陳瑞珠住宅基地境界線1.5M~3.0M 範圍外牆部分留設開口疑義提案

「台南市政府建造執照及雜項執照簽證項目抽查復核小組」  
104 年第一次會議提案 提案單位：社團法人台南市建築師公會

北向立面圖造型牆

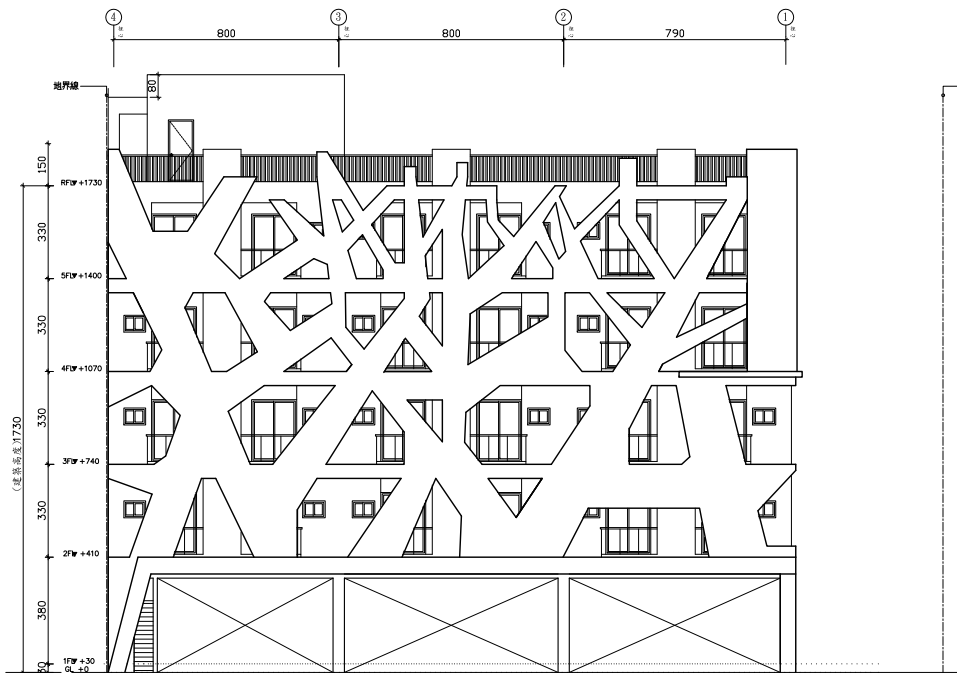
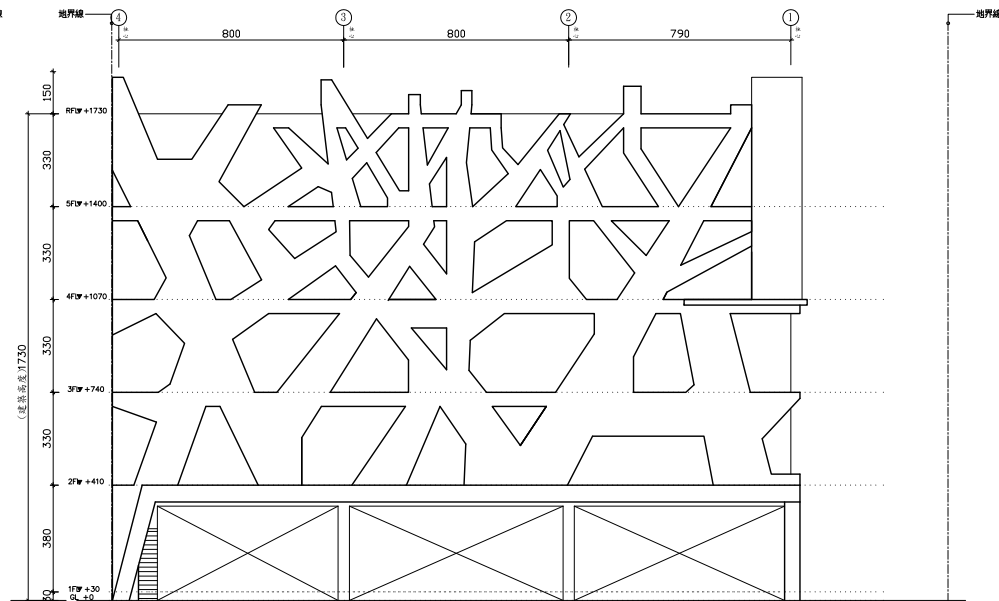
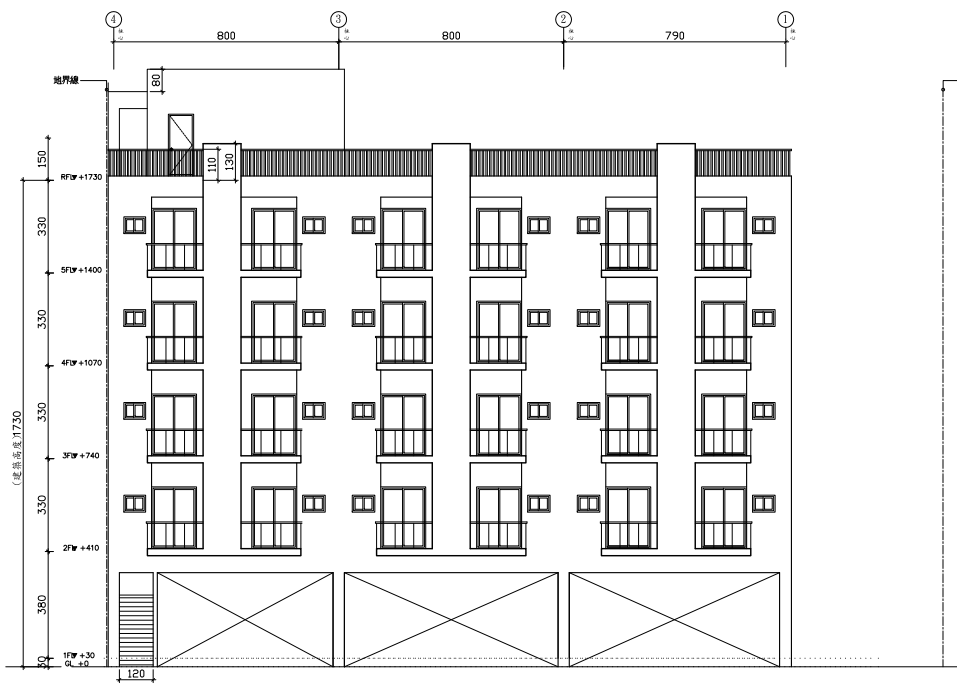
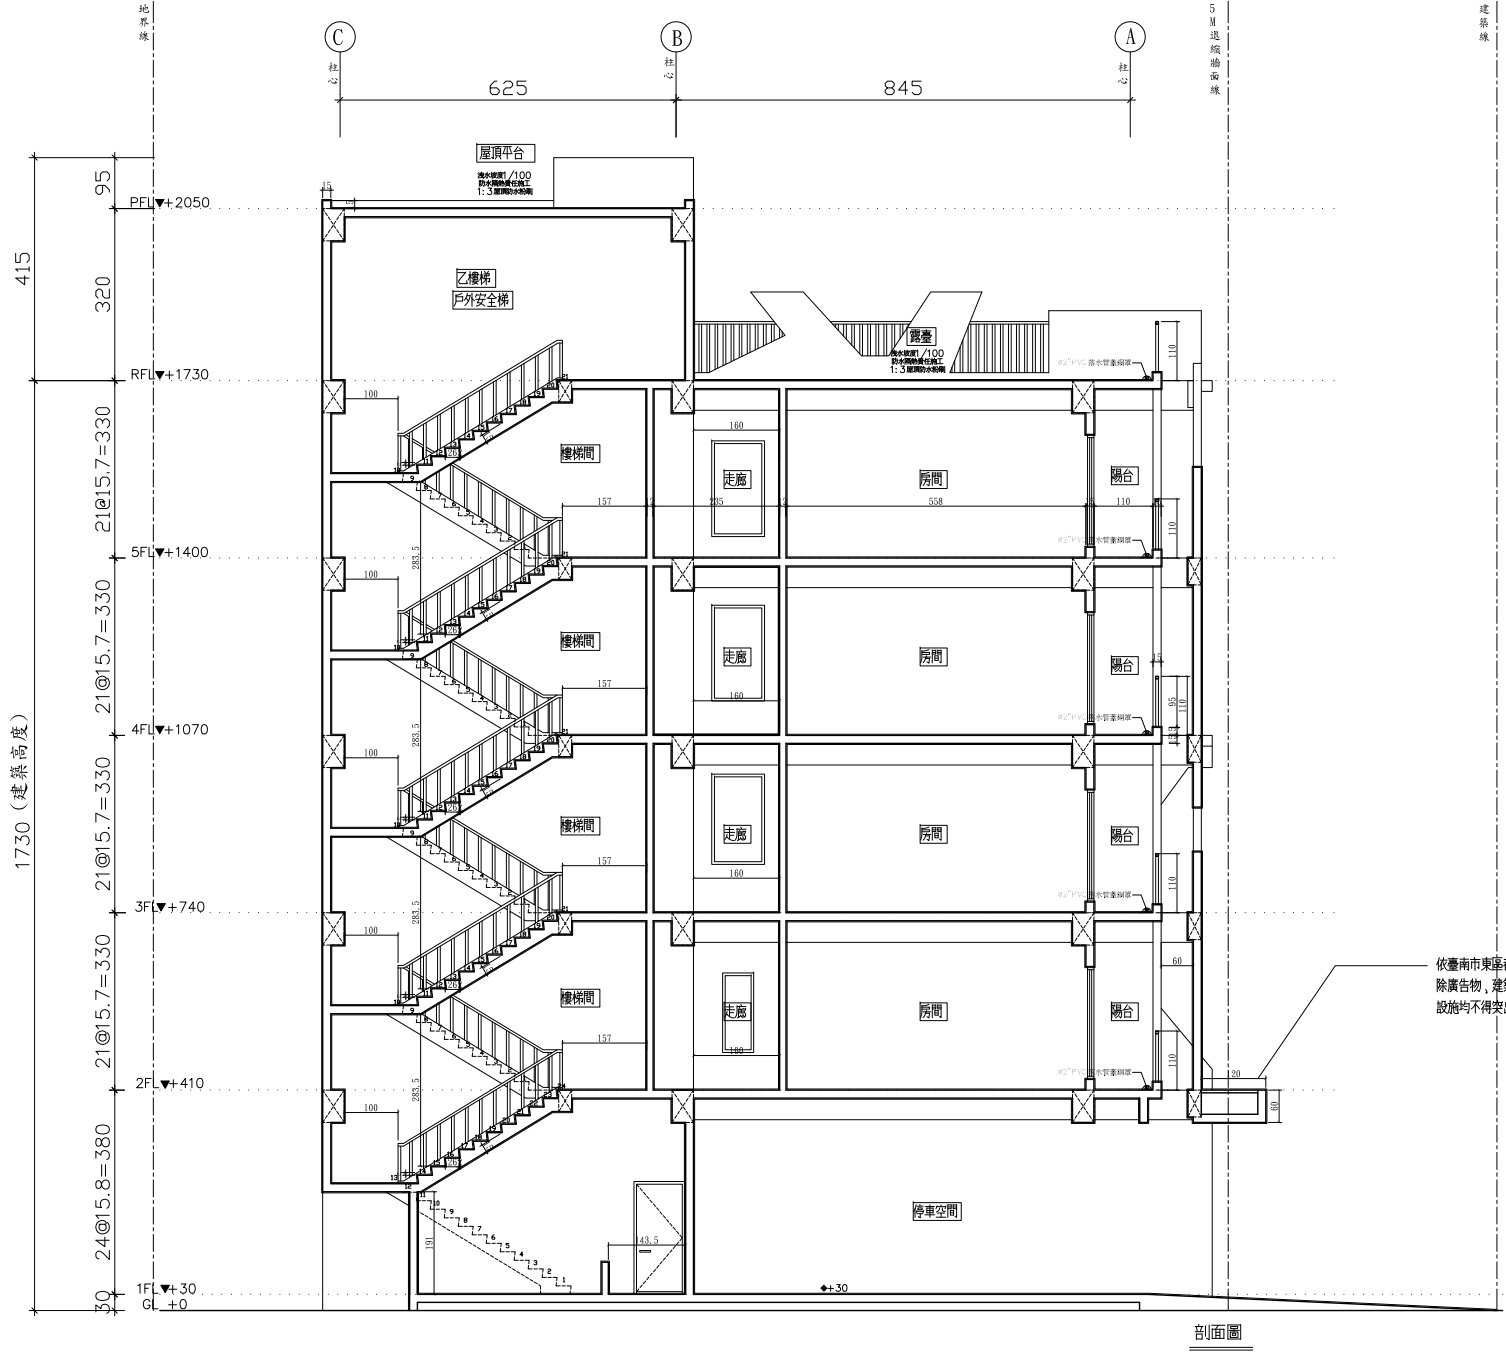
提案七：RC造型牆是否應計入面積? (提案人:李育聰 建築師)

一、本事務所在善化區 LM 特區有一類似設計案件，建物立面有一 RC 造型牆，該案經過都審程序、建管二股審查、使管審查通

- 二、今本事務所在東區自由段設計一個同樣造型建物，於104/01/21 於建管一股與郭股長討論，郭股長認為無法延用善化區 LM 特區上述案例，RC 造型牆需申請或是否計入面積需經過法令研討決定(如附件二)

- 一、此造型牆模式比照在台南市善化區善新段 232 地號(經過都市設計審議，建照:102 南工造字第 04480 號)並以取得使用執照的案件。
- 二、該造型牆因為與外牆分開，所以不影響後面外牆及陽台的通風及開口檢討，且具美學考量設計，以個案方式同意比照上述案件，該造型牆不計入面積。

# [提案四(子案八)附件]

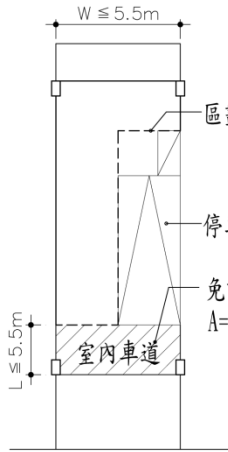
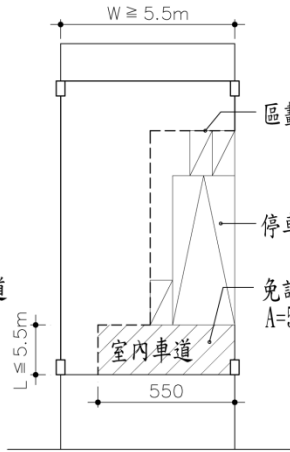
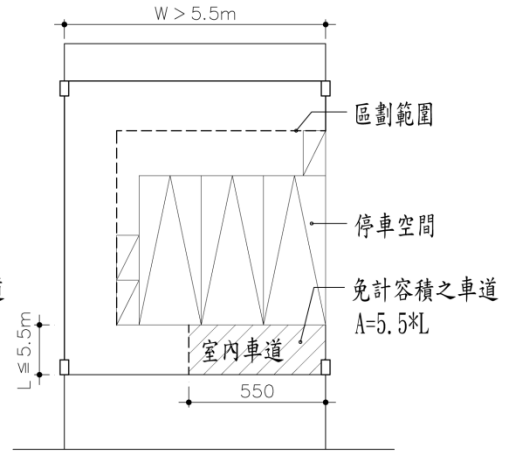
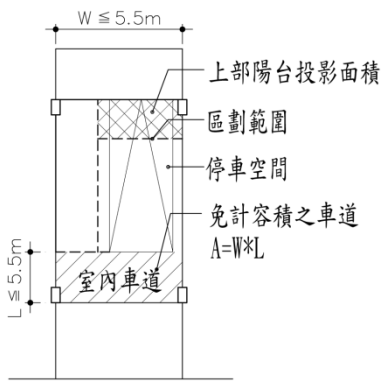
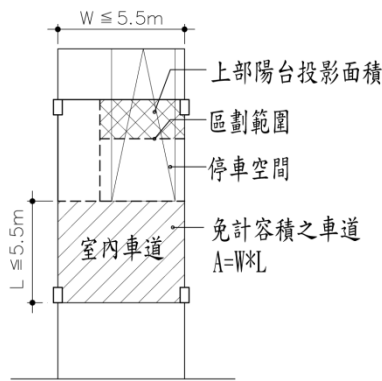
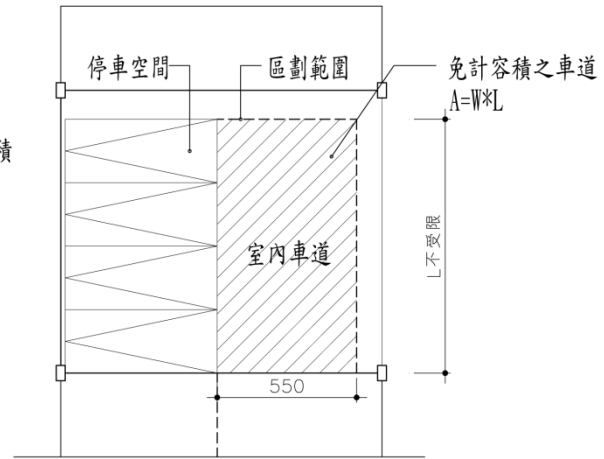
提案八：面臨超過十二公尺道路之連棟多戶透天住宅，其法定或私設之汽車設置於地面層者其汽車車道免計入容積執行疑義乙案，敬請 釋示。(提案人：台南市建築師公會)

- 一、依建築技術規則第 162 條第三款說明「建築物依都市計畫法令或本編第五十九條規定設置之停車空間、獎勵增設停車空間及未設置獎勵增設停車空間之自行增設停車空間，得不計入容積總樓地板面積。但面臨超過十二公尺道路之一棟一戶連棟建築物，除汽車車道外，其設置於地面層之停車空間，應計入容積總樓地板面積。」上所陳述，汽車車道可不計入容積面積。
- 二、面臨超過十二公尺道路之連棟多戶的透天住宅，停車空間以室內車道連接建築線者，此室內車道符合 162 條第三款之規定可免計容積，唯有關此車道之寬度或車道之長度的認定問題尚待討論。

一、為了讓車道之寬度合理性建議可定為 3.5 米至 5.5 米之間。

理由:1.單車道雖為 3.5 米寬，但一般透天住宅面寬為 5 米左右居多，所以車道寬度最大為 5.5 米，是為了方便圖面檢討和區劃之原由，當多車並排停車，為了避免執行上的混淆，仍建議車道最大寬度為 5.5 米為適或以併排車寬為準，如圖 A、B、C、D、E。

二、車道最大長度的爭議很多，為了避免紛爭，若停車採直接停放如圖 A、B、C、D、E 所示，仍建議車道以一個車身長度既 5.5 米內為適，也比較符合情理。

附件b

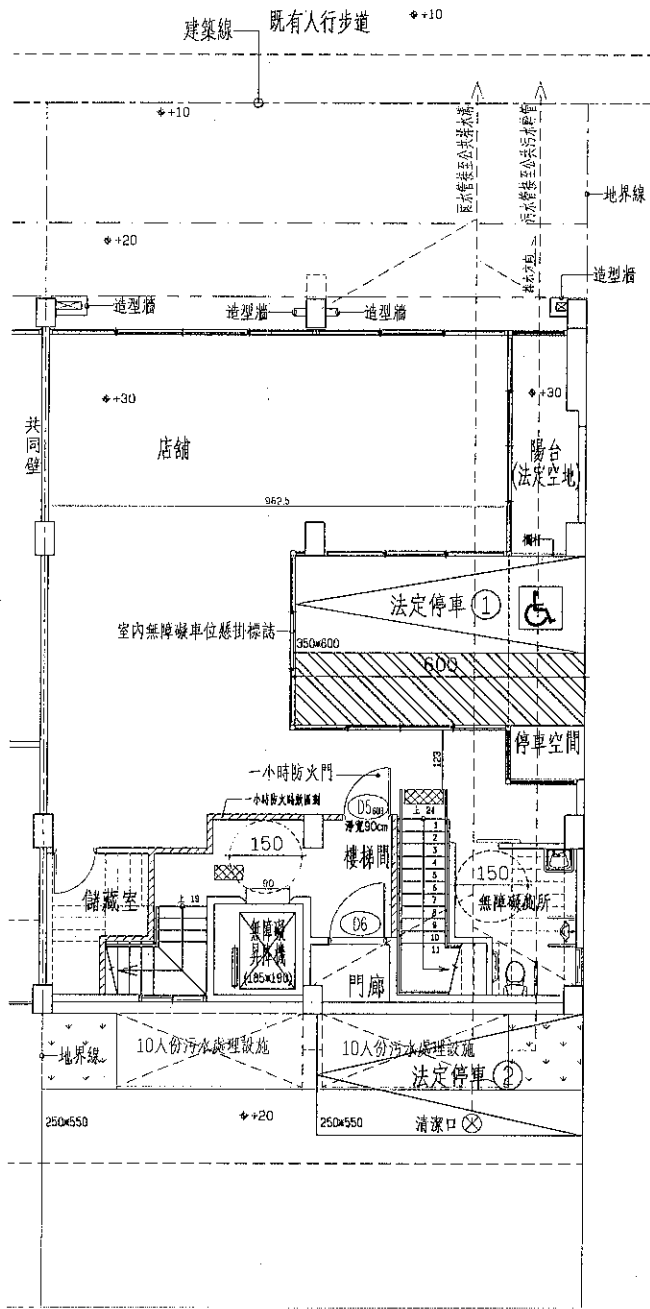
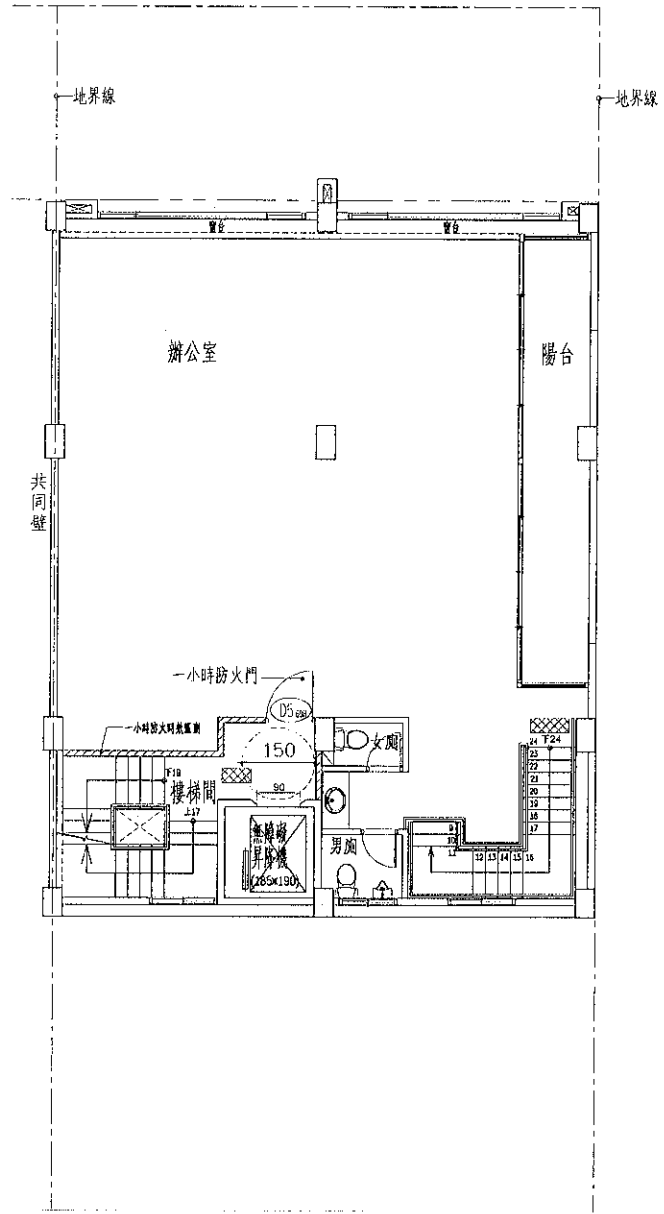
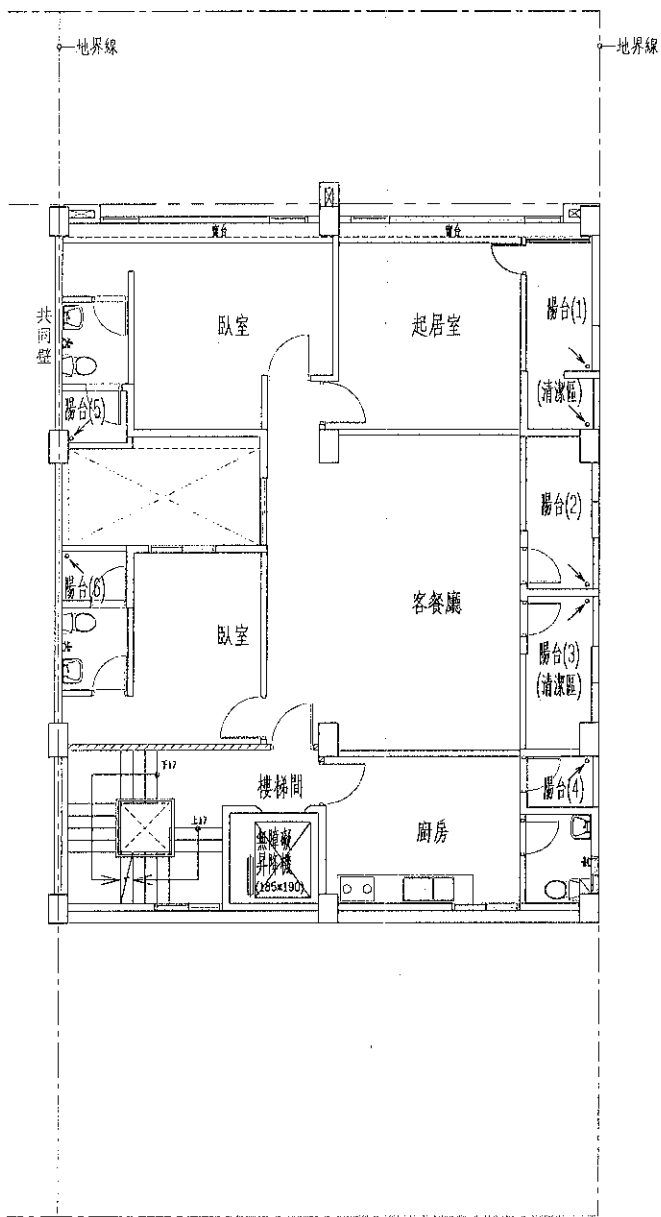
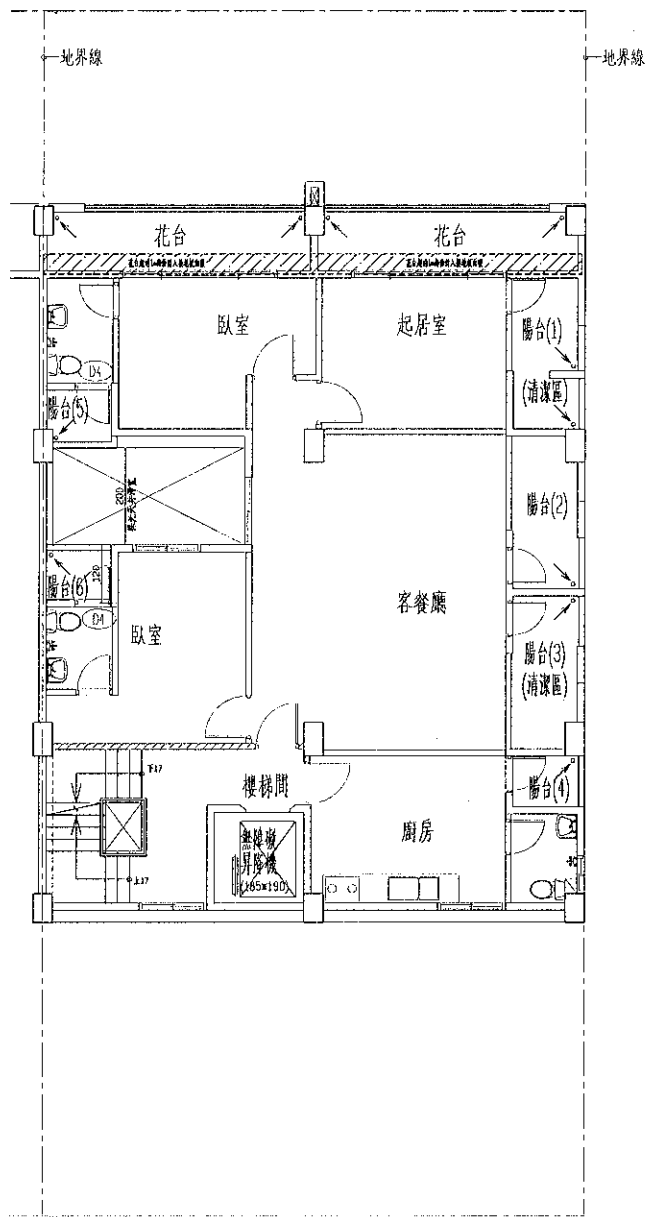
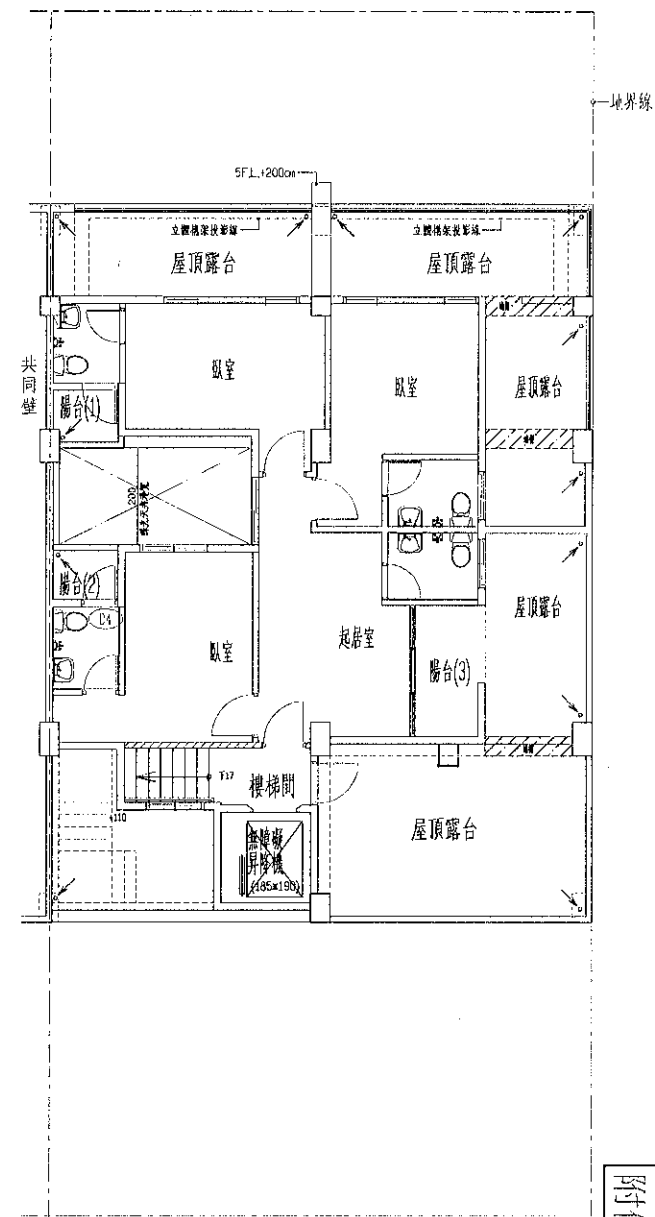
- 一、透天式住宅設置昇降機，其防火依 95.08.21 營署建管字第 0952912647 號函解釋。(附件 a)
- 二、本案設計一樓店舖、二樓辦公室、三樓至五樓住宅，一樓及二樓使用空間依防火區劃分隔，整棟為同一戶；依上述解釋函，昇降機門應可免另外檢討防火性能。(本案於 102.08.19 申請，免依 79 條之 2 新規定檢討遮煙性能)(附件 b)

- 一、本案各層建築用途及設計符合建築技術規則第 96 條之 1，一棟一戶連棟式住宅之規定。
- 二、依 95.08.21 營署建管字第 0952912647 號函解釋，總樓地板面積在 1500 平方公尺內且五層樓以下之防火構造建築物，昇降機間免按建築技術規則第 79 條之 2 第一項形成區劃分隔。
